Programa de Ingeniería Geotécnica

Informe: EIC-Lanamme-INF-0615-2022

Informe de visita de campo al Proyecto de Circunvalación Norte

Figura 13. Falta de obras de control de escorrentía y aguas superficiales

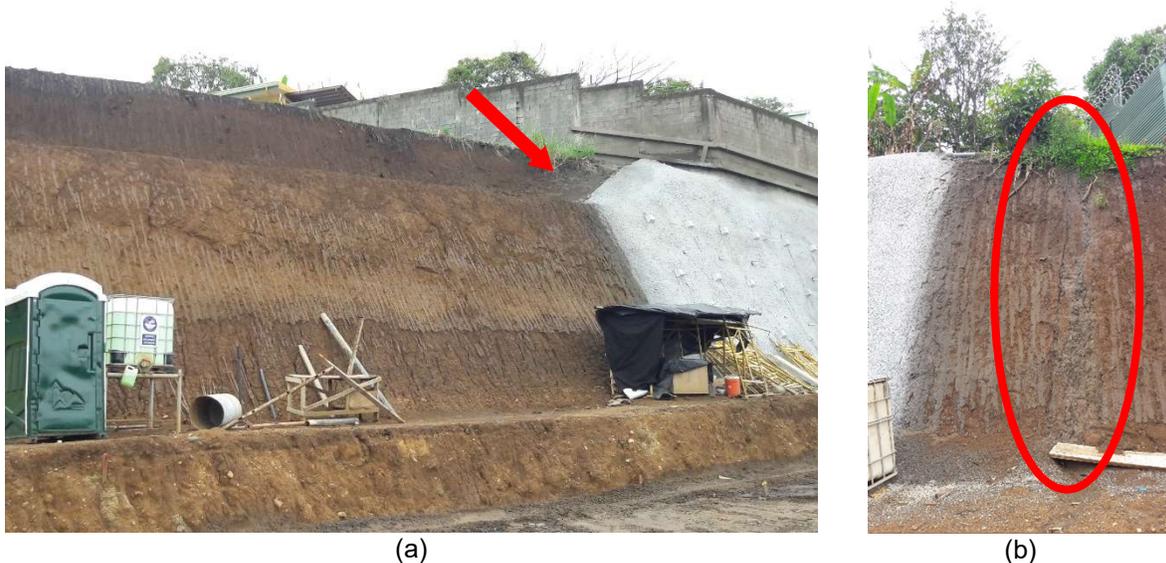
Por su parte la [Figura 13](#), muestra la condición en secciones cercanas a las obras de estabilización mostrada anteriormente. En ambas fotografías se observan deficiencias o ausencia de obras de control de la escorrentía superficial. En el caso de la [Figura 13a](#), se observa que en la parte superior de la fachada de concreto lanzado no se ha construido ningún tipo de contracuneta, se desconoce también la existencia de contracunetas en la berma de este mismo talud de corte, situación que puede generar eventualmente inestabilidad en los taludes existentes, debido a la posible saturación del material en la cara del talud expuesta, que puede generar cambios en el estado de esfuerzos del medio por incremento de presiones intersticiales asociados al agua infiltrada por las precipitaciones. Por su parte, en la [Figura 13b](#), se observó que las viviendas tienen sistemas inadecuados de alcantarillado, con salidas de agua directamente sobre la cara del talud. Se recomienda implementar medidas integrales de mitigación, ya sea por parte de los propietarios o de la Administración del proyecto (quien sea el responsable), para detener y evitar la erosión y eventual inestabilidad del talud.
